| Název a evidenční číslo Stavby:                        | Modernizace silnice II/358, Litomyšl - Česká Třebová - N24190086b |
| Název stavebního objektu / provozního souboru (SO/PS): | Úpravy sjezdů vč. propustků                                       |
| Číslo SO/PS / číslo Změny SO/PS:                       | SO 122/03                                                         |

## §222 - Změnový list pro změny dle odst. (4)

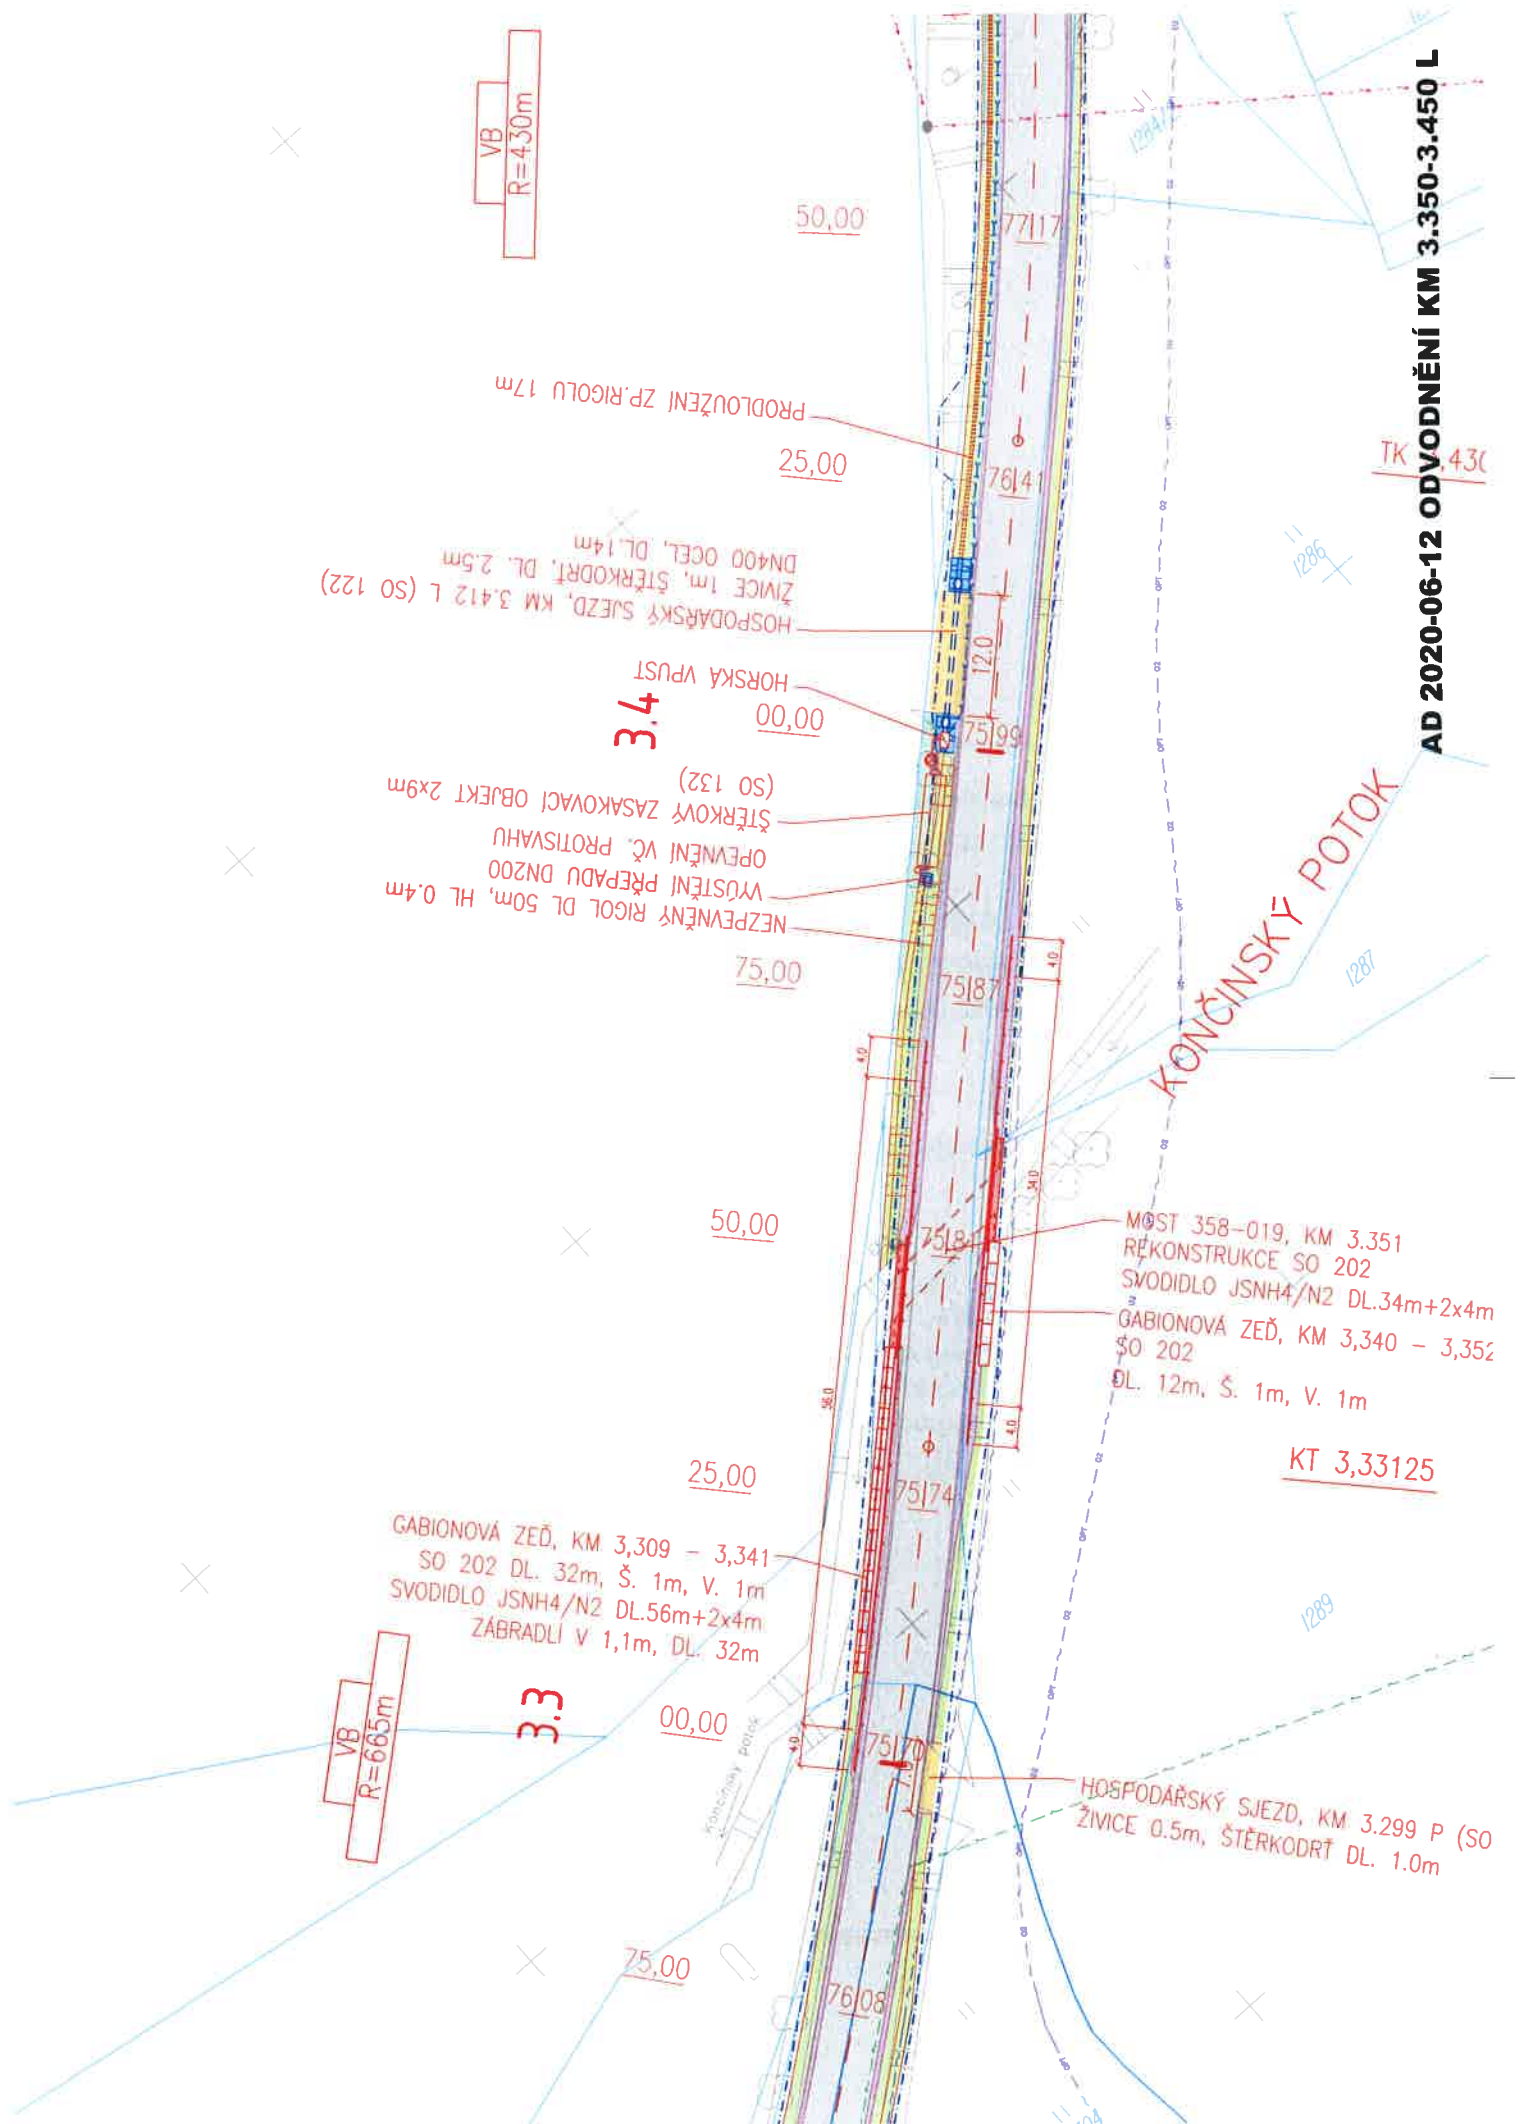
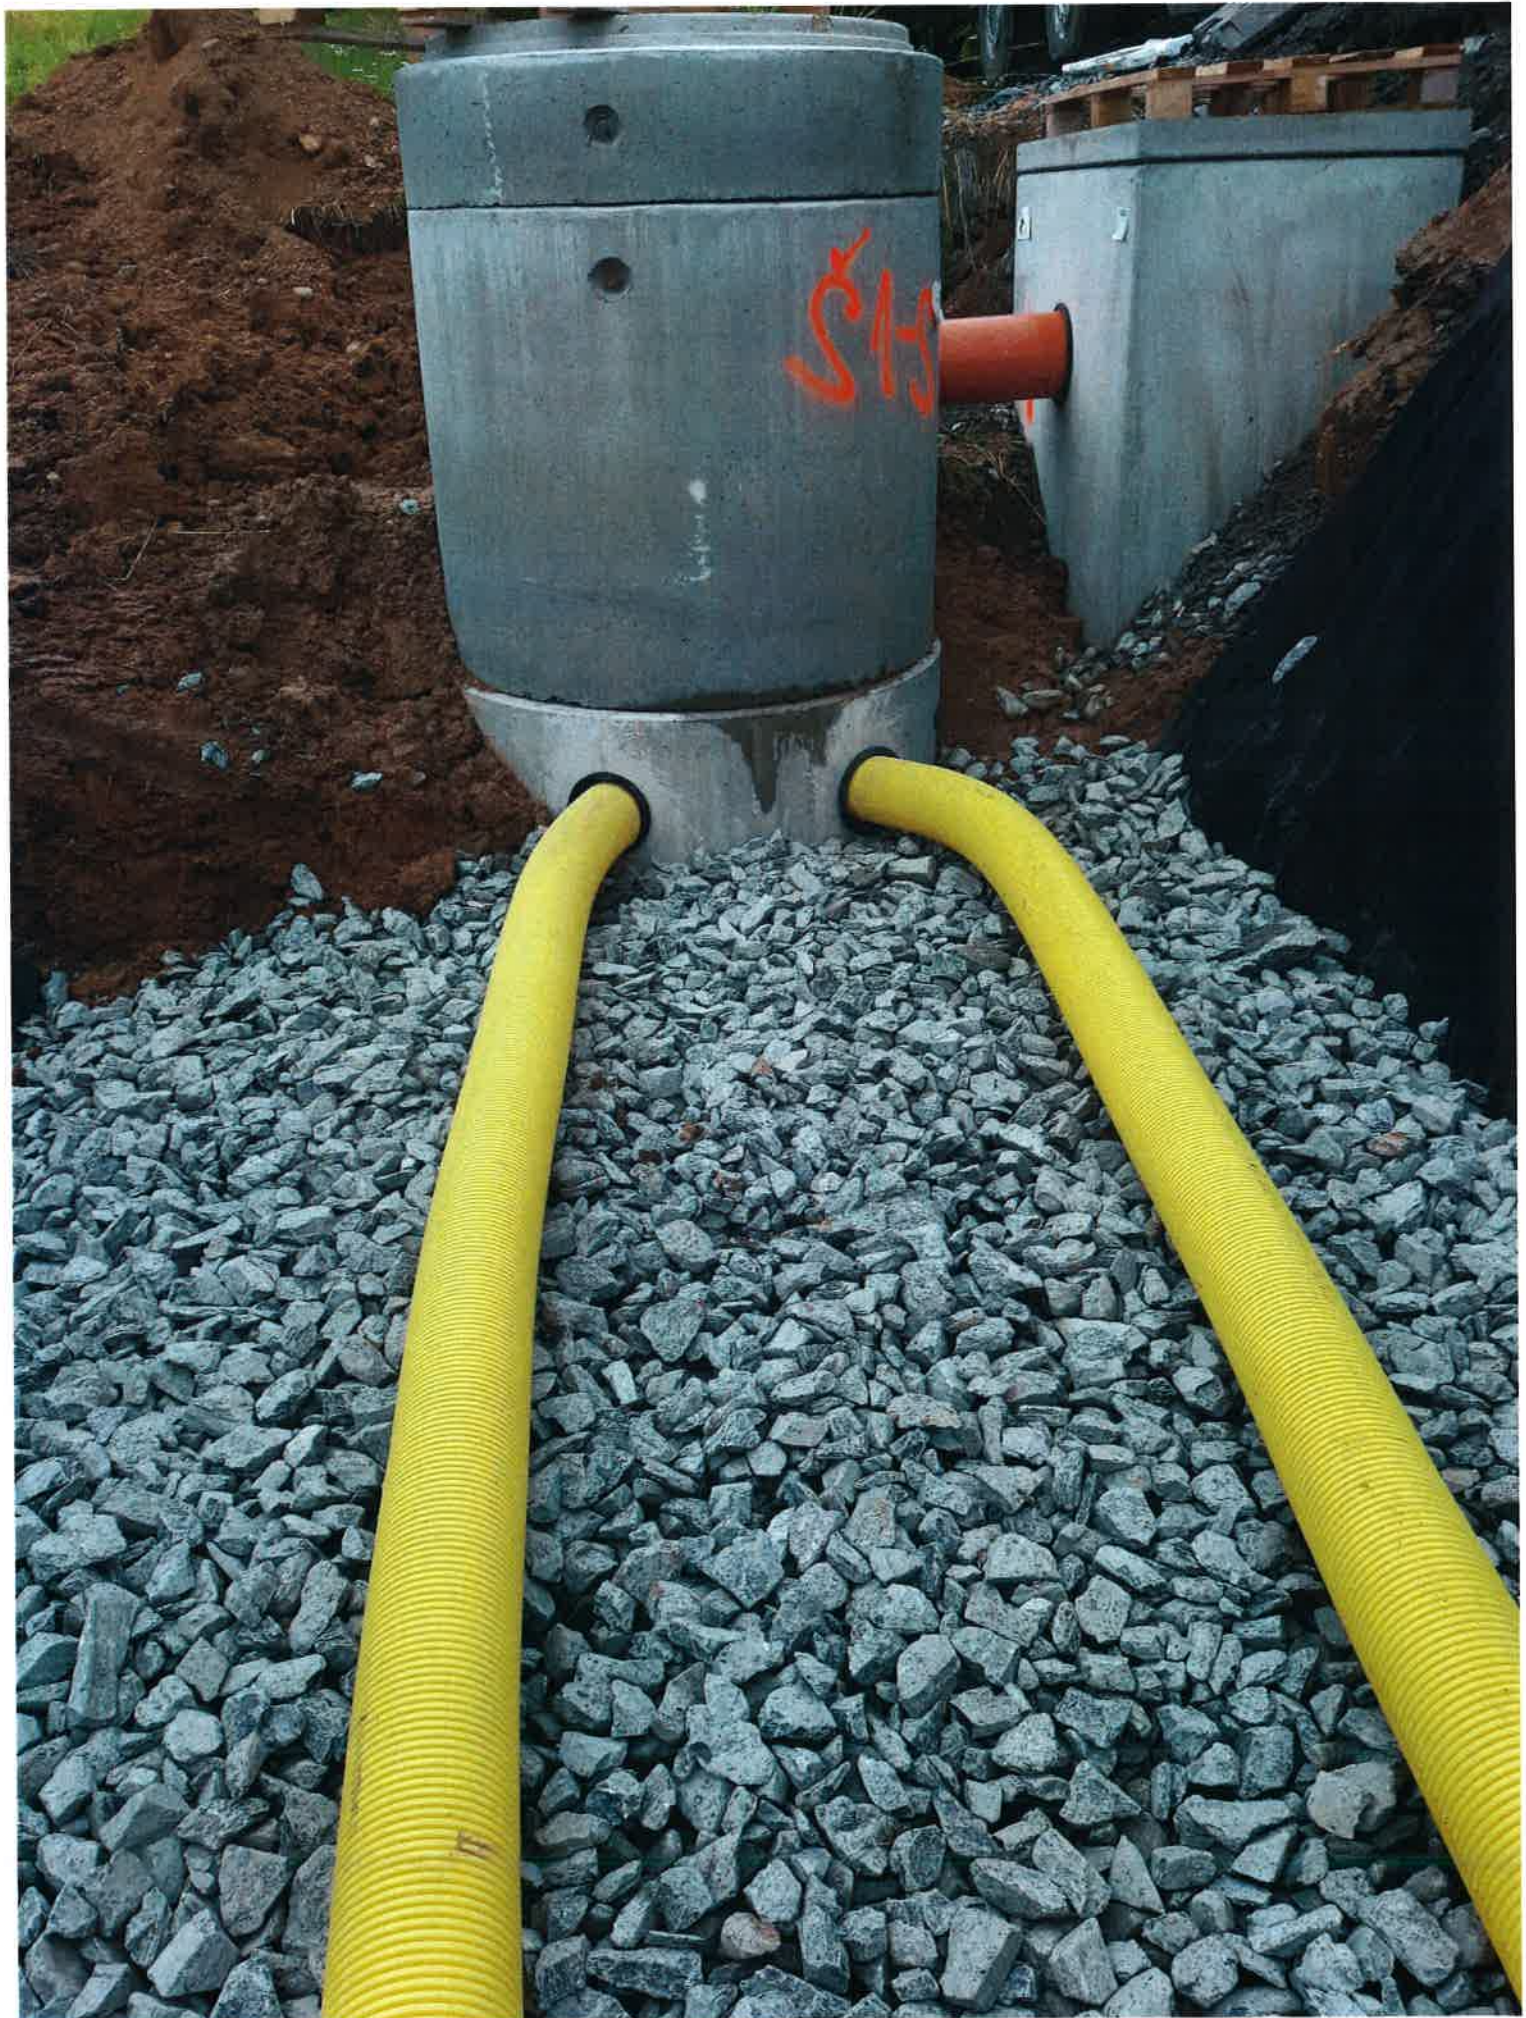
Zhotovitel v rámci provádění stavebního objektu SO 132 Vsakovací objekty zjistil, že je nelze provést v místě navrženém v projektové dokumentaci, neboť by došlo k poškození kořenů stromů nacházejících se v místě navržených zasakovacích objektů. Jedná se o zasakovací objekty v km 3,431 a 3,495. Oba zasakovací objekty byly posunuty směrem ke Končinskému potoce, což si vyžádalo prodloužení příkopů dlážděných žulovou kostkou (původní rozsah příkopů je v SO 101d). U objektu v km 3,495 došlo k posunu od vzrostlých stromů. U objektu v původním umístění km 3,431 došlo k posunutí za hospodářský sjezd, který musel být zatrubněn ocelovou trubkou DN400mm, nátoky a výtoky byly vyskládány lomovým kamenem a za propustkem byl zhotoven zasakovací objekt (viz. návrh AD ze dne 12.06.2020).

Dobrý den,  
souhlasím s návrhem, doplnění o přepad do nezp. rigolu.

Vlevo

- prodloužit žul. žlab ke sjezdu o 17m
- vjezd doplnit propustkem DN400 OCEL, opevnit z obou stran
- za vjezdem udělat HUV do vsakovačky – upravené rozměry 2x9 m, trativody vsakovačkou v 0,5 a 1,5 m.
- z revizní šachty vyústit ochranný přepad DN150
- ten vyústit do nebezpečného rigolu (opevnit vč. protisvahu)
- rigol do vodoteče (nebezpečovat bez souhlasu správce toku)
